신촌지역(마포) 도시정비형 재개발구역 및 정비계획 변경 결정을 위한 의견청취의 건

의안번호	22 - 63
------	---------

제 출 자 : 서울특별시 마포구청장

○ 정비기반시설 계획도(안)

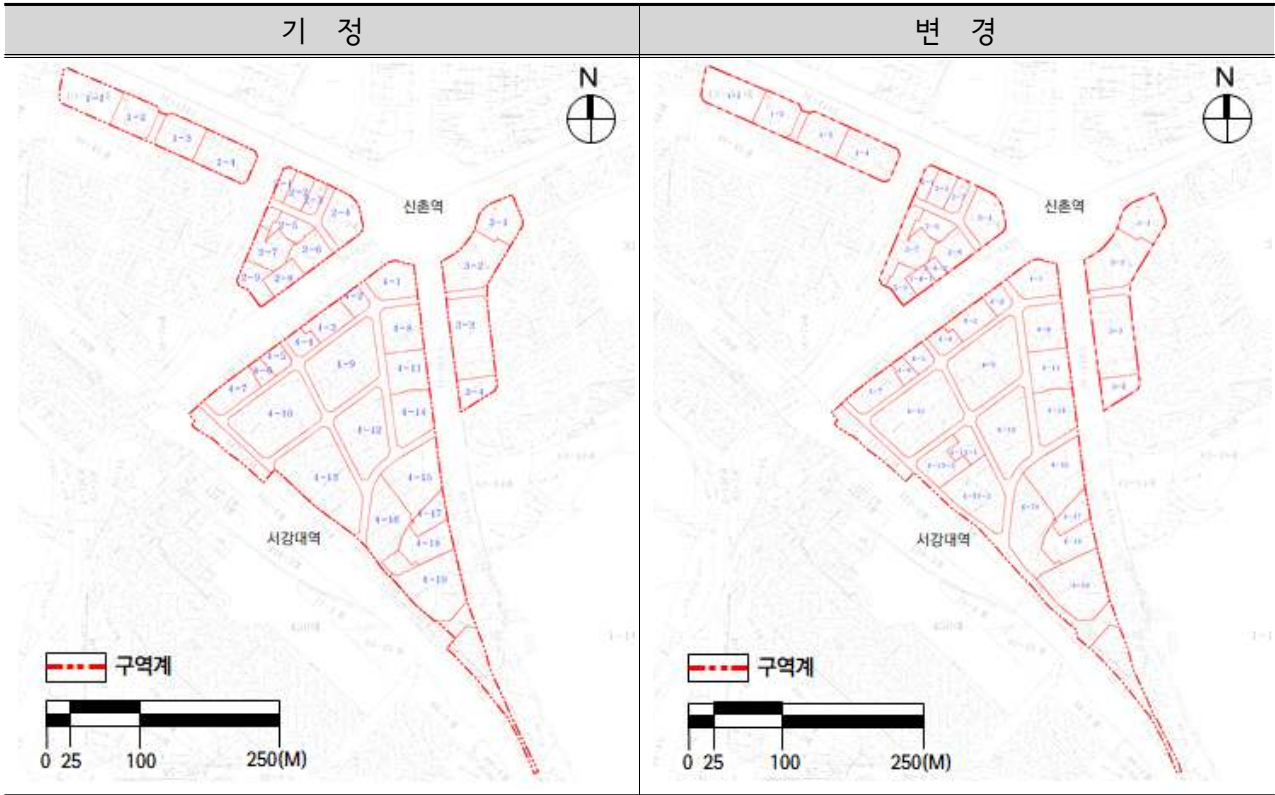
변경전 도로명	변경후 도로명	변경내용	변경사유
중로 3-7	소로 3-9	· 폭원변경 : 12m → 7m · 폭원변경에 따른 등급 변경	· 현행도로 기준으로 폭원 변경
중로 3-8	소로 2-8	· 폭원변경 : 12m → 8m · 폭원변경에 따른 등급 변경	· 현행도로 기준으로 폭원 변경
-	중로 3-9	· 신설	· 경의숲길변 접근성 및 보행환경개선을 위한 도시계획시설 결정 및 폭원 확보 ※ 장기미집행으로 실효('20.7)후 재지정
소로 3-4	소로 3-4	· 도로기능 및 사용형태 변경 - 특수도로 → 국지도로 - 보행자전용도로 → 일반도로	· 획지계획 분할 조정으로 인한 차량진출입을 위해 보행자전용도로로서 기능수행이 불가하여 폐지
소로 3-5	소로 3-5		
소로 3-6	소로 3-6		
소로 3-7	소로 3-7

도면 표시번호	시설명	변경내용	변경사유
①	주차장	· 공원·주차장 중복결정	· 지형조건을 고려 주차장과 상부에 공원을 입체적으로 활용할 수 있도록 공원과 주차장 중복결정

도면 표시번호	시설명	변경내용	변경사유
①	소공원	· 공원·주차장 중복결정	· 지형조건을 고려 주차장과 상부에 공원을 입체적으로 활용할 수 있도록 공원과 주차장 중복결정
②	문화공원	· 세부용도 변경 · 면적 감소	· 기존 소공원에서 지역주민을 위한 지역편의시설들을 제공할 수 있도록 문화공원으로 변경 · 획지계획 조정으로 인한 공원 일부 축소

도면 표시번호	시설명	변경내용	변경사유
-	문화시설	· 폐지	· 지역주민 수요가 낮은 불합리한 기반시설을 폐지하고 지역에 필요한 경우 건축물 기부채납을 통해 확보
-	문화시설	· 폐지	· 지역주민 수요가 낮은 불합리한 기반시설을 폐지하고 지역에 필요한 경우 건축물 기부채납을 통해 확보
